令03原機(サ保)085

核燃料物質使用変更許可申請書の一部補正について

核燃料物質使用変更許可申請書の一部補正

核燃料サイクル工学研究所共通編

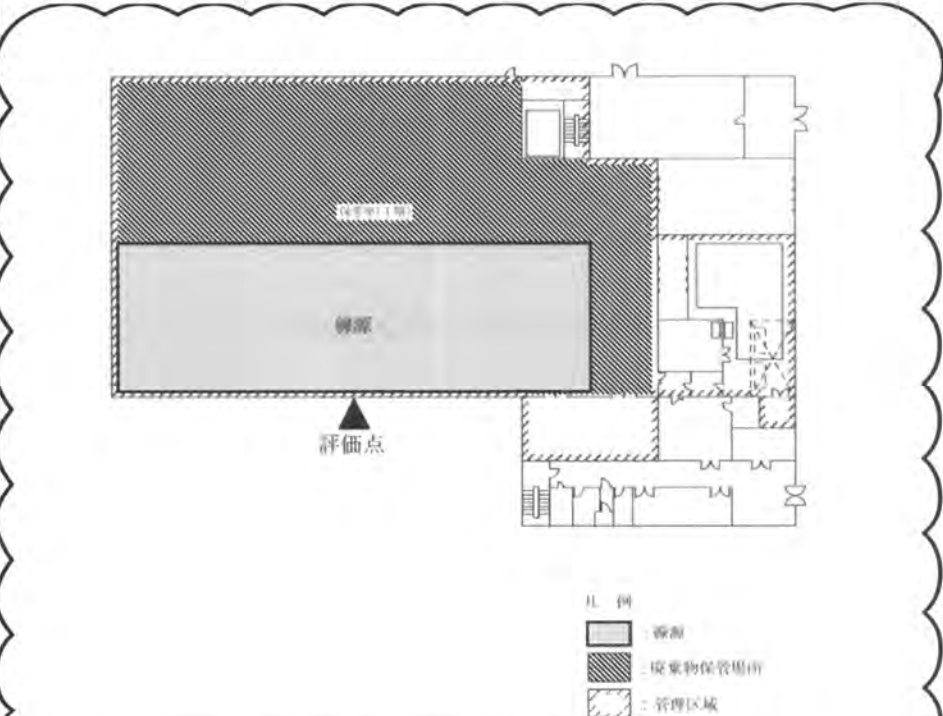
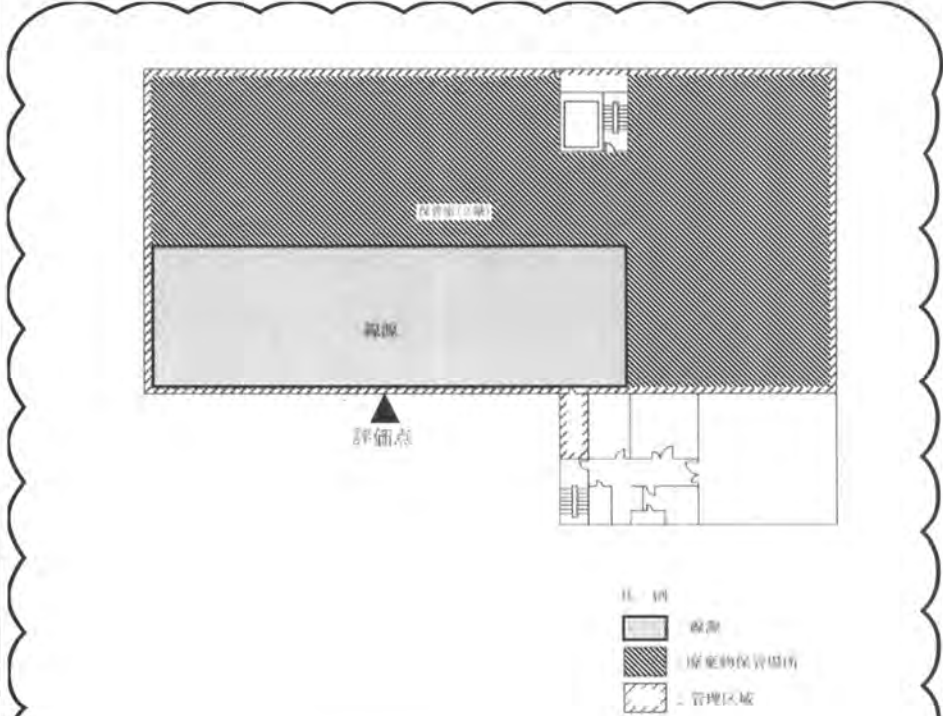
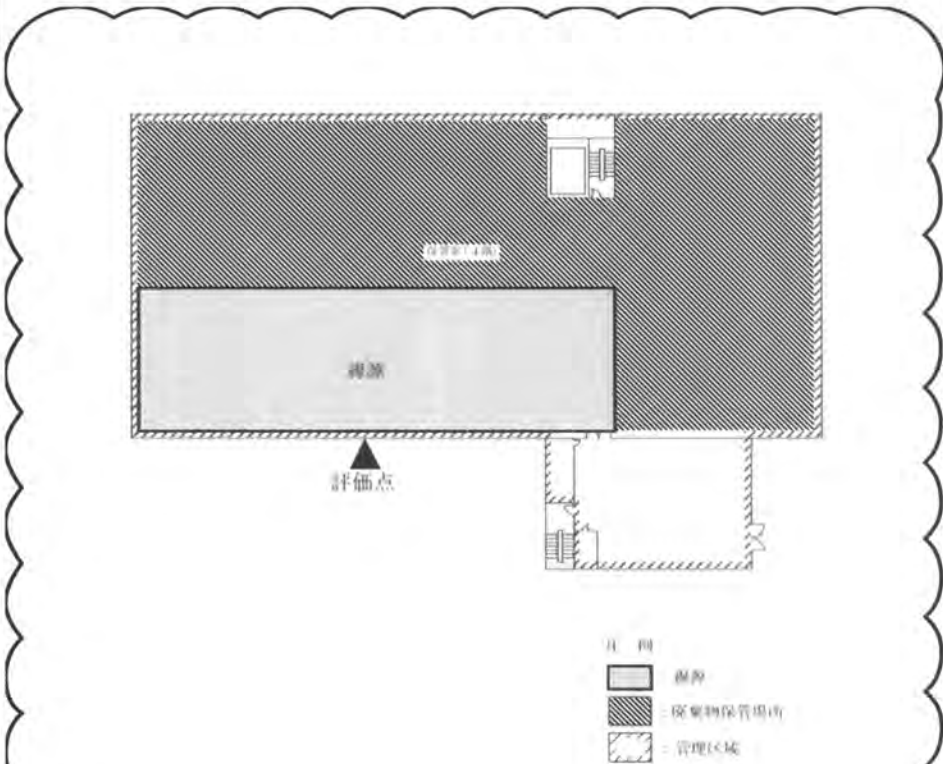
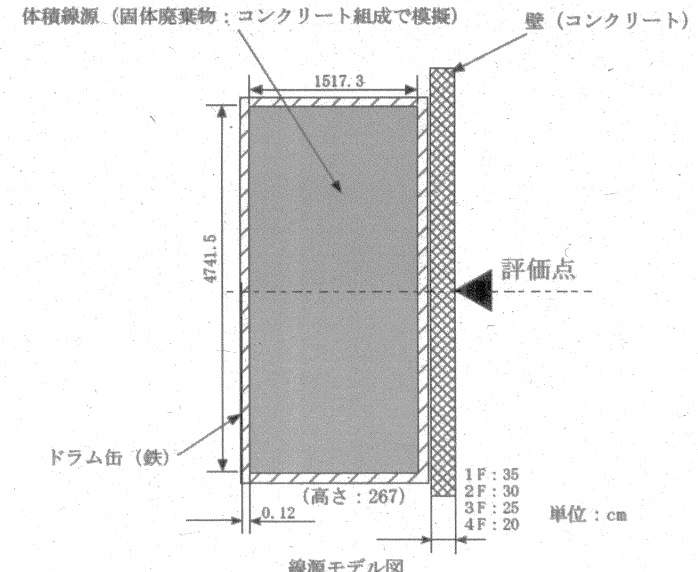
変更前	補正後	変更理由
<p>(記載なし)</p>	 <p>凡例</p> <ul style="list-style-type: none">  : 線源  : 廃棄物保管場所  : 管理区域 <p>線源：200 L ドラム缶 9 600 本に収納した固体廃棄物 (天然ウラン：90 %，回収ウラン：10 %) : 4 800 kgU^{※1}</p> <p>※1：固体廃棄物ドラム缶 1 本当たりのウラン量は 0.5 kgU (天然ウラン：90 %，回収ウラン：10 %) とする。</p> <p>図 2-10 管理区域境界の線量評価に用いる線源位置と評価点位置 (第 2 ウラン系廃棄物貯蔵施設 1 階)</p>	<p>・第 2 ウラン系廃棄物貯蔵施設においてフィルタの減容処理を実施するため。</p>

図 9-1-2 M棟 1階平面図

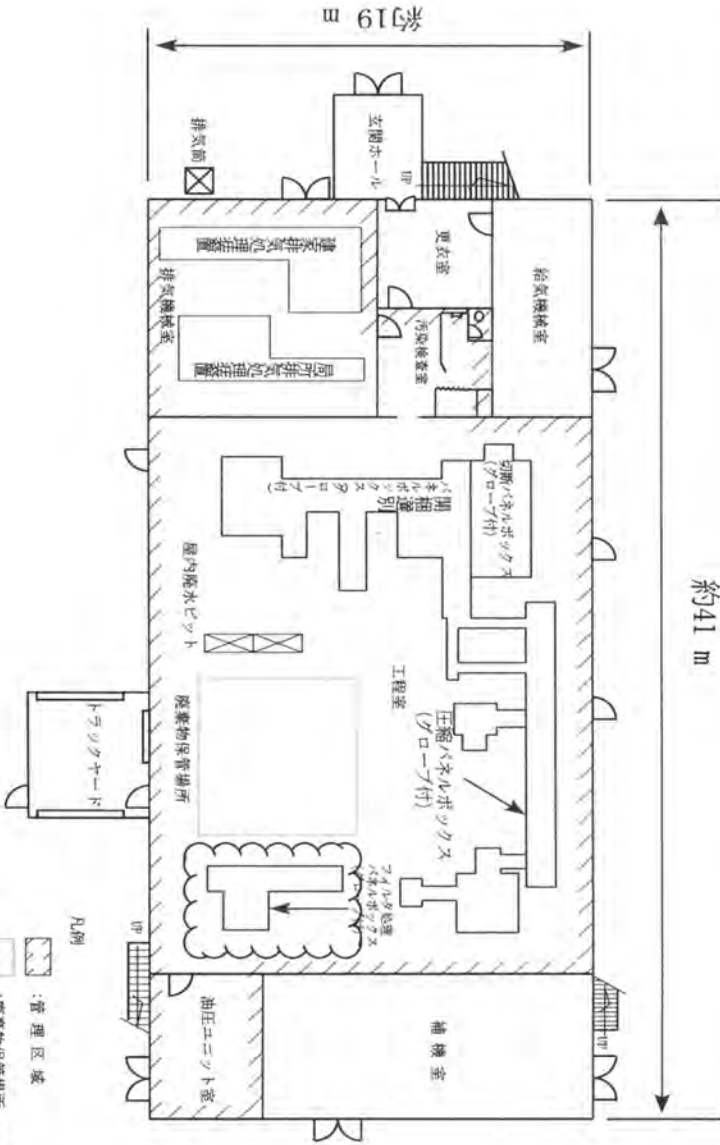
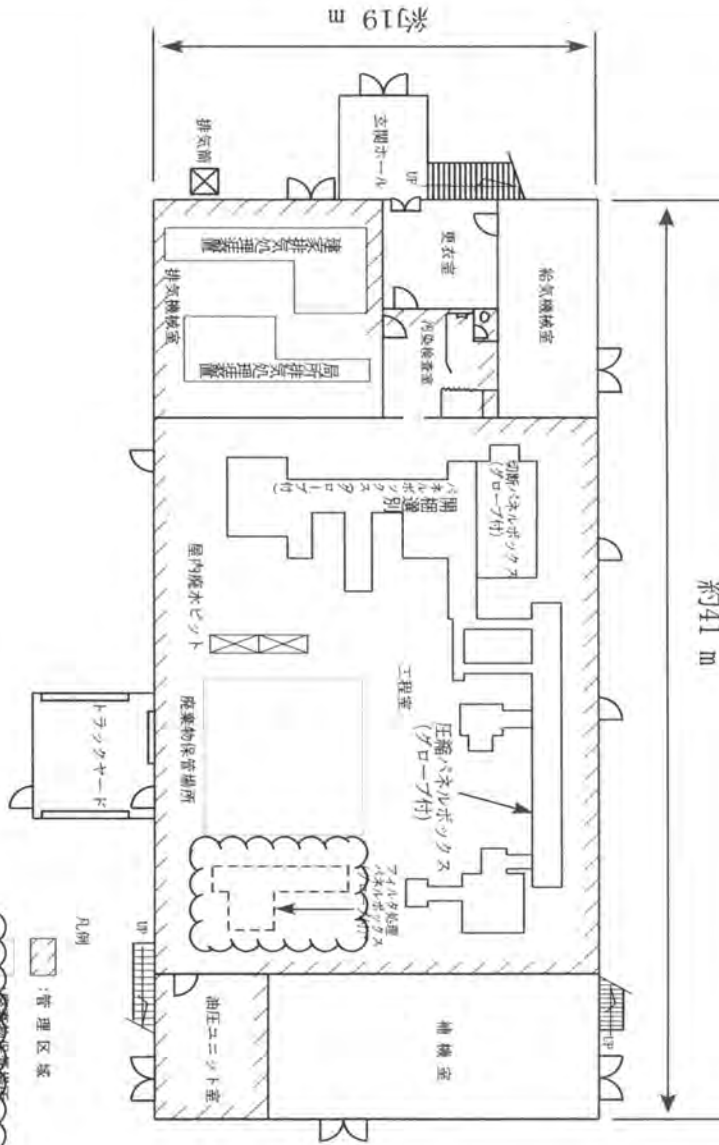
変更前	補正後	変更理由
 <p>約19 m</p> <p>約41 m</p> <p>凡例  : 廃棄物保管場所  : 管理区域</p>	 <p>約19 m</p> <p>約41 m</p> <p>凡例  : 廃棄物保管場所 (使用を終了し、維持管理中の設備)  : 管理区域</p>	<p>変更理由</p> <ul style="list-style-type: none"> ・フィルタ処理バネボックスの使用が終了したため。

図 2-1 管理区域境界の線量評価に用いる線源配置と評価位置

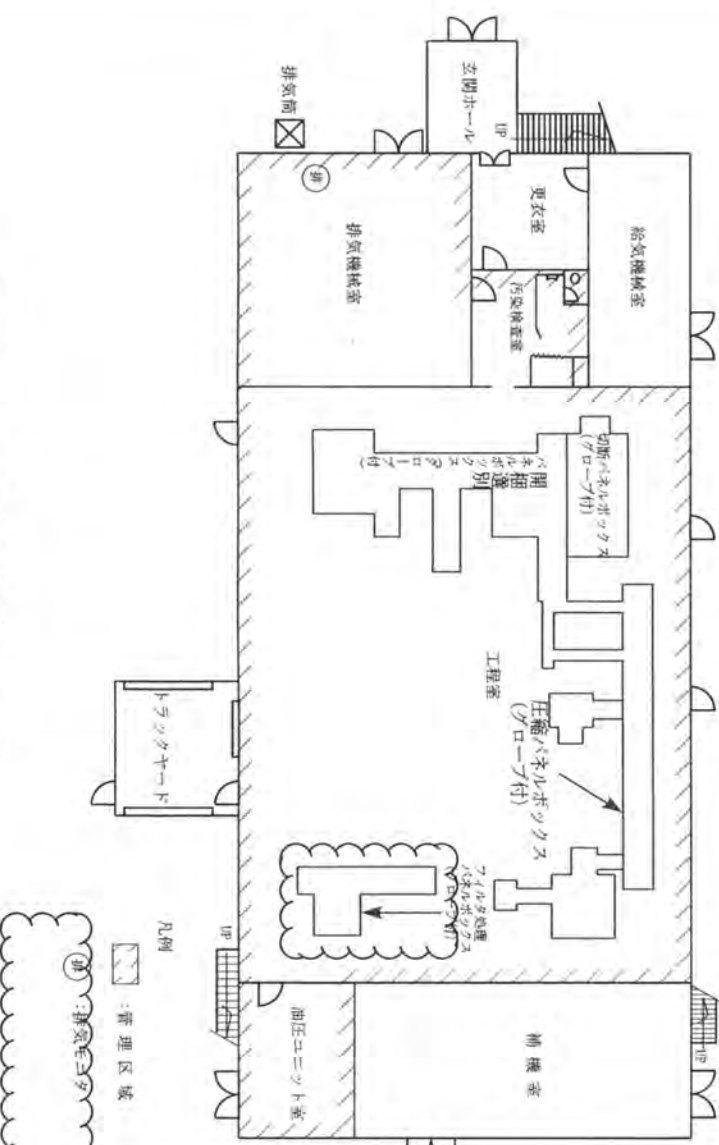
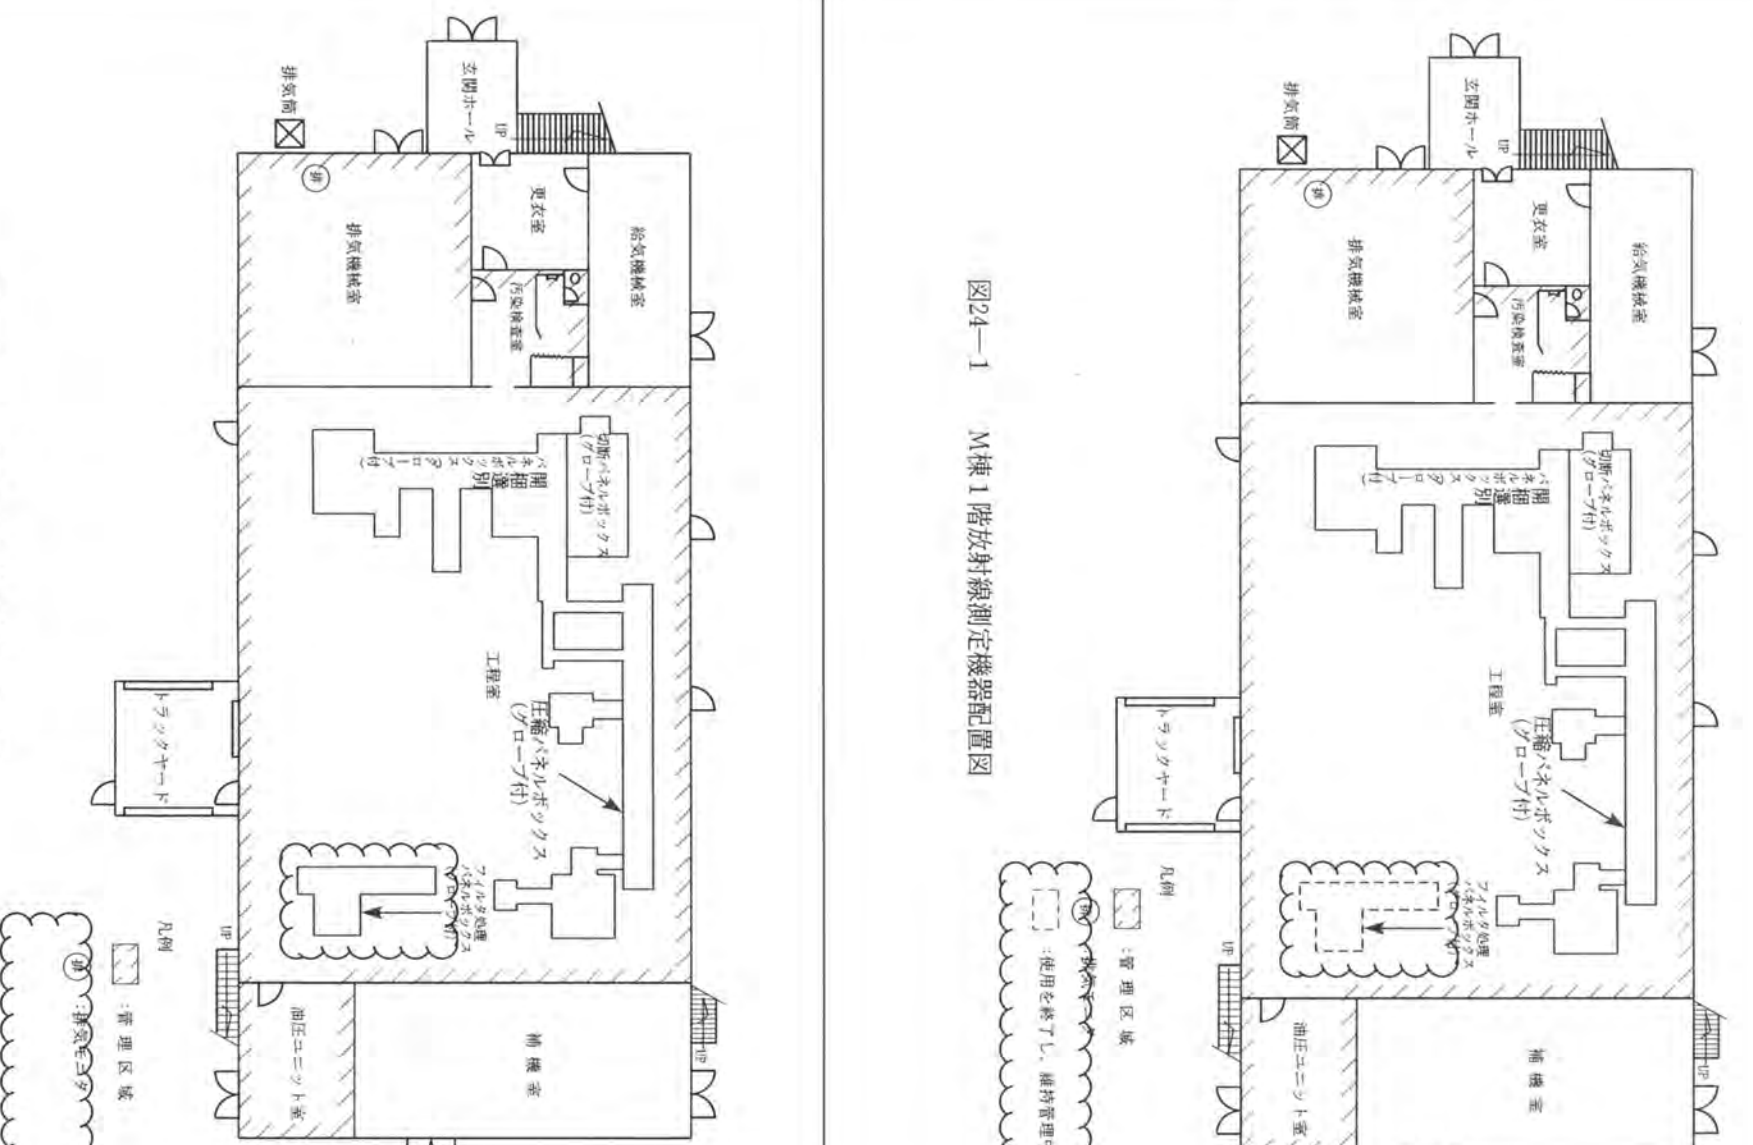
変更前	補正後	変更理由
<p>給気機械室 更衣室 汚気検査室 圧縮バネルボックス (グローブ付) 工程室 廃棄物保管場所 評価点 ドラッグヤード 油圧ユニット室 補機室</p> <p>線源 管理区域 廃棄物保管場所</p>	<p>給気機械室 更衣室 汚気検査室 圧縮バネルボックス (グローブ付) 工程室 廃棄物保管場所 評価点 ドラッグヤード 油圧ユニット室 補機室</p> <p>線源 使用を終了し、維持管理中の設備 管理区域 廃棄物保管場所</p>	<p>・フィルタ処理バネルボックスの使用が終了したため。</p>
